RESOLUCIÓN CNH.E.48.001/16, POR LA QUE LA COMISIÓN NACIONAL DE HIDROCARBUROS EMITE OPINIÓN TÉCNICA A LA SECRETARÍA DE ENERGÍA RESPECTO DE LA PROPUESTA DE MODIFICACIÓN DE LOS TÍTULOS DE ASIGNACIÓN AE-0027-XULUM-AYÍN-02, AE-0021-M-OKOM-04 Y AE-0018-OKOM-01.

Opinión Técnica
Modificación del Anexo 1 de los
Títulos de las Asignaciones:

AE-0021-M-Okom-04
AE-0027-Xulum-Ayín-02

Septiembre de 2016

Figura 2. Propuesta de modificación del área de las Asignaciones AE-0018-Okom-01, AE-0021-M-Okom-04 y AE-0027-Xulum-Ayín-02.

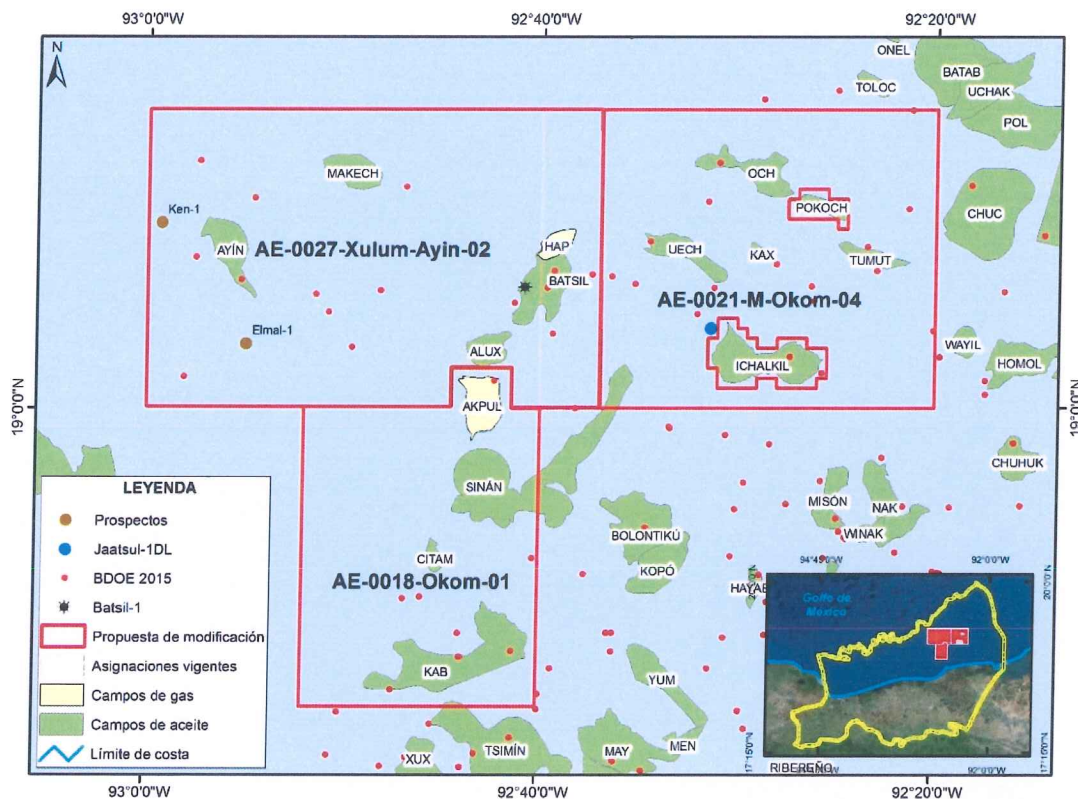
Pemex solicitó a la Secretaría la modificación de los polígonos establecidos en los Títulos de Asignación dentro de su Anexo 1. Dichos ajustes corresponden a la reducción, en 145 km² del área de la Asignación AE-0021-M-Okom-04 en su extremo occidental, en favor de una ampliación del área de la Asignación AE-0027-Xulum-Ayín-02 en su extremo oriental (figura 2).

Al promover estas modificaciones, la motivación de Pemex consiste esencialmente en incluir completamente el campo Batsil en la Asignación AE-0027-Xulum-Ayín-02, de manera tal que resulte posible continuar a corto y mediano plazo con las actividades de exploración y, eventualmente evaluación y desarrollo, con un enfoque integral en toda la estructura del campo. De acuerdo con la Secretaría, este esquema resultaría fortalecido si se incorporan, además del Campo Ayín, los campos actualmente inactivos que se encuentran en el área de la Asignación: Makech, Hap y Alux, todos con un volumen original estimado 3P de 261.8 mmbpce. Para los Campos Ayín y Batsil se estima un volumen original remanente de 1,114 mmbpce. En coincidencia con la Secretaría, estos campos podrían ser desarrollados bajo un modelo tipo clúster que integre trabajos de exploración y de extracción en toda el área de la Asignación, definiendo claramente los objetivos geológicos, sin restricción en la columna geológica. Por lo tanto, en el sector SE de la Asignación AE-0027-Xulum-Ayín-02,

el alineamiento geológico y el agrupamiento proximal de los campos Hap, Batsil y Alux constituyen un conjunto o clúster con potencial de desarrollo de campos de aceite en gas en yacimientos presentes en toda la columna estratigráfica, desde el Jurásico hasta el Plioceno.

Con este concepto, se considera conveniente también incluir la unidad estructural completa del Campo Akpul en las Asignación AE-0018-Okom-01 (figura 2), de cuya ampliación resultaría un área de 603 km², de tal manera que se genere eventualmente otra oportunidad de clúster en esta Asignación que se definiría más adelante por el propio Pemex.

Luego entonces, la modificación de áreas de las Asignaciones AE-0018-Okom-01, AE-0021-M-Okom-04 y AE-0027-Xulum-Ayín-02 resulta procedente, toda vez que permitiría la inclusión en su totalidad los campos Batsil y Akpul en sus correspondientes Asignaciones, de tal suerte que haría posible su migración en corto plazo a un Contrato para Exploración y Extracción, con los beneficios que para el Estado esto representa.

Los polígonos de las Asignaciones modificadas quedarían conformados de acuerdo con los vértices definidos por las coordenadas geográficas definidas en las tablas 10, 11 y 12. Estas coordenadas deberán actualizarse en el Anexo 1 de los Títulos de Asignación respectivos, en el caso de que la Secretaría resuelva como favorable la modificación.

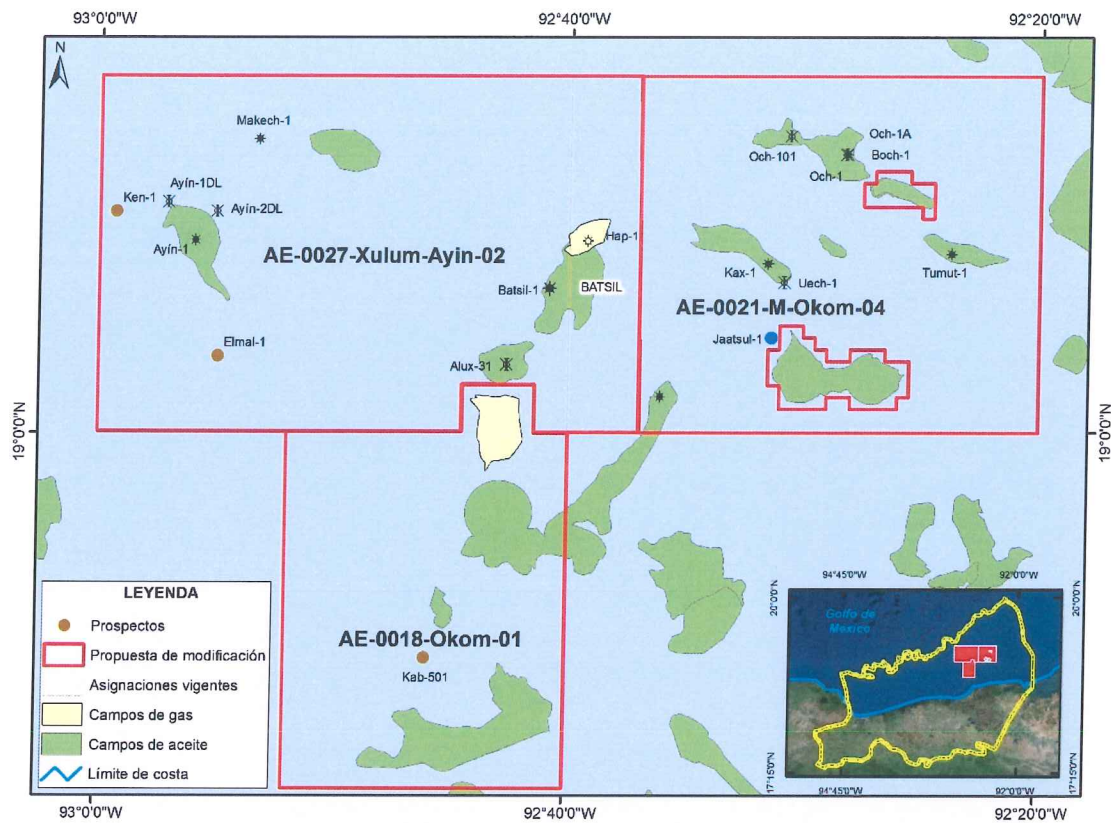
El campo Batsil fue descubierto con la perforación del pozo Batsil-1 en 2014 y la terminación del mismo en 2015. De acuerdo a la configuración realizada por Pemex, el campo se extiende en las dos Asignaciones en comento (figura 4).

Figura 5. Mapa estructural de la cima del Cretácico y recursos asociados al área Batsil.

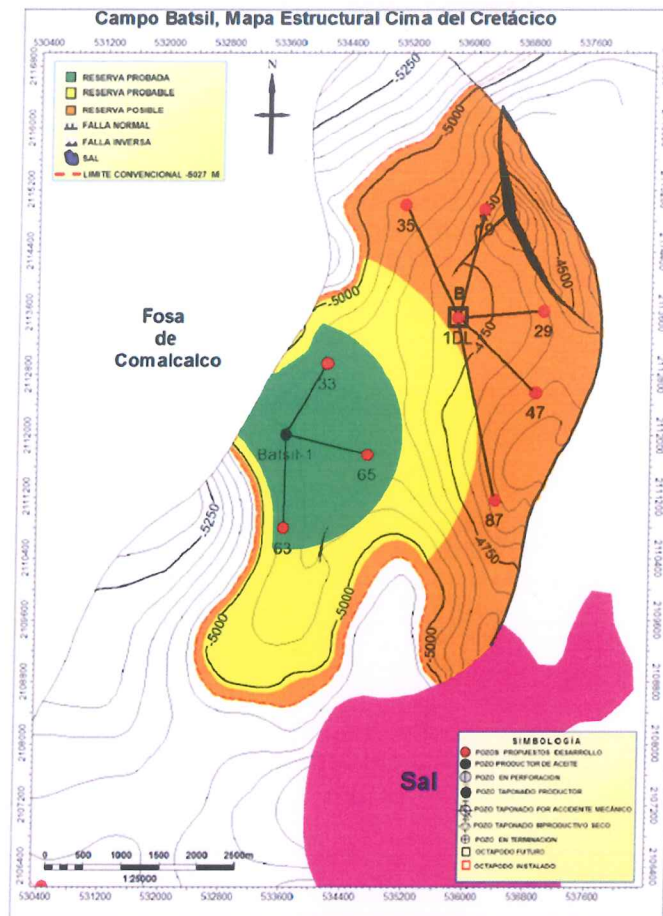
El pozo Batsil-1 se encuentra ubicado al Oeste de la estructura geológica, a partir de cual se delimitó una zona probada de alto interés con reserva 1P. Asimismo, de acuerdo con la interpretación geológica se define una zona asociada de reserva 2P y una zona de interés prospectivo relacionada con reserva 3P (figura 5). La delimitación previa de este campo se confirmaría con la perforación del prospecto Batsil-1DL.
